REPÚBLICA DE PANAMÁ
MINISTERIO DE AMBIENTE

RESOLUCIÓN DEIA-IA- 036 2024
De 14 de Mayo de 2024

Por la cual se resuelve la solicitud de evaluación del Estudio de Impacto Ambiental (EsIA), Categoría II, correspondiente al proyecto: **EXTRACCIÓN DE MINERAL NO METÁLICO**, cuyo promotor es la sociedad **GRUPO BARUC, S.A.**

PROUESTA DE DISEÑO DE PLANTA LAVADORA DE ARENA

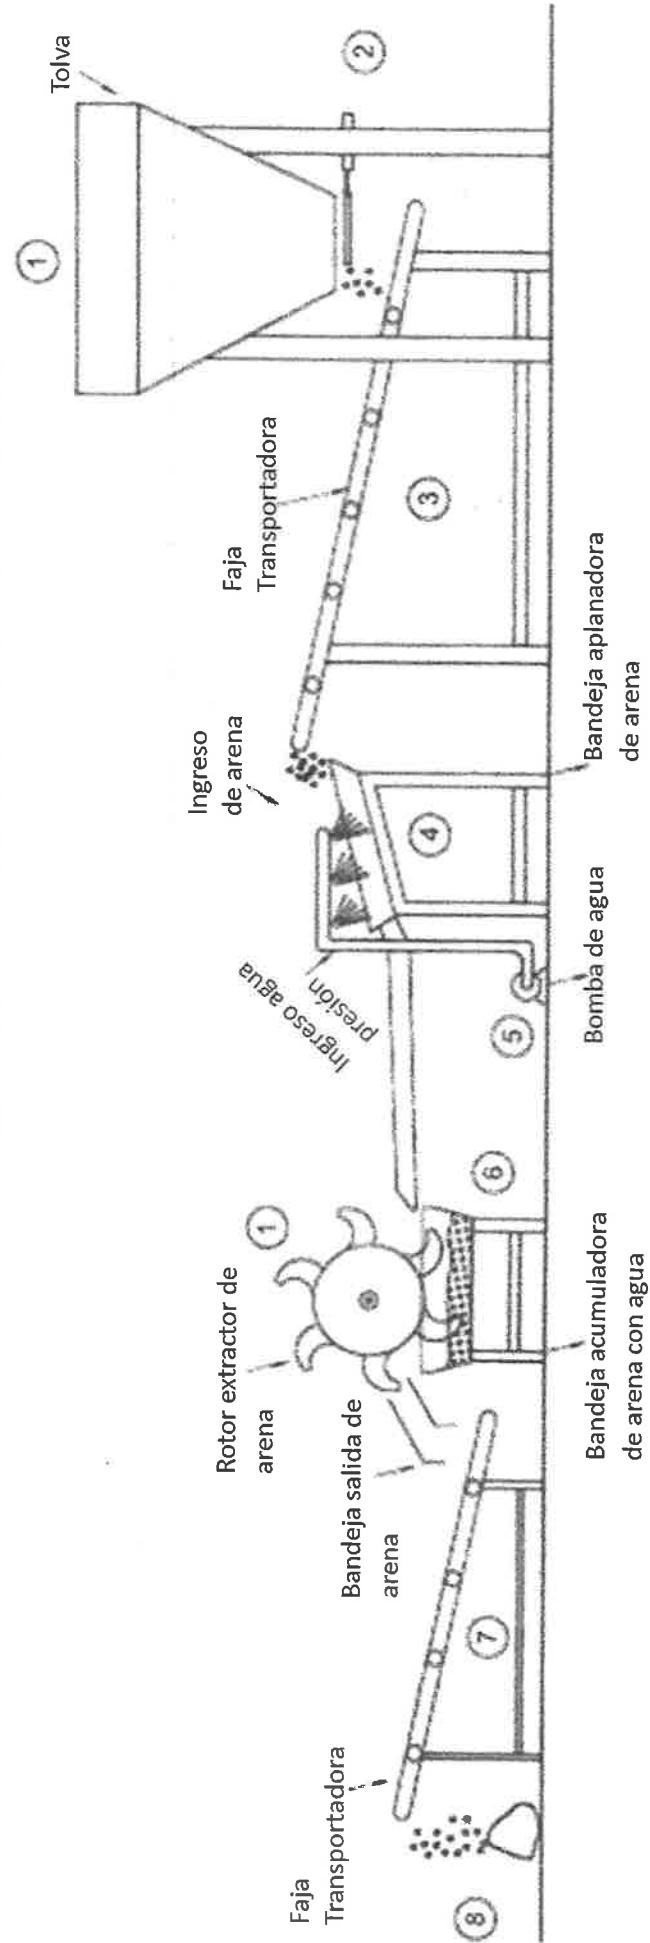
- Indicar el punto de captación de agua para alimentar el circuito de lavado de arena y el punto de descarga de las tinas de sedimentación.
 - Suministrar un plano en escala adecuada, donde se pueda apreciar todos los componentes de la planta de procesamiento de arena.

- **Al subpunto (g)**, en el cual se solicitaba suministrar un plano en escala adecuada, donde se pueda apreciar todos los componentes de la planta de procesamiento de arena. Al respecto, el promotor señaló que, se adjunta plano de procesamiento en el anexo N°4. (ver foja 146 del expediente administrativo).
